Информационное письмо  
Касательно изменения дизайна колец с упором DN32 и DN40

Мы работаем над улучшением характеристик продукции. В настоящий момент обновлен дизайн колец для труб РЕ-Ха с упором двух типоразмеров – 32 и 40 мм .

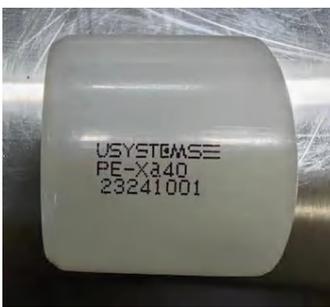
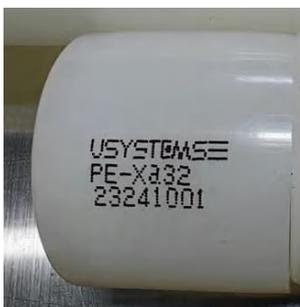
1. **Форма и геометрия колец.** Новая конусообразная форма, сплошной упор и улучшенная геометрия (соответствие внутреннего диаметра колец наружному диаметру труб USYSTEMS Radi Pipe) для более плотной усадки при монтаже.

2. **Маркировка.** Содержит информацию о бренде, типоразмере, материале и номере партии.

3. **Материал РЕ-Ха. Степень сшивки  $\geq 75\%$ .**
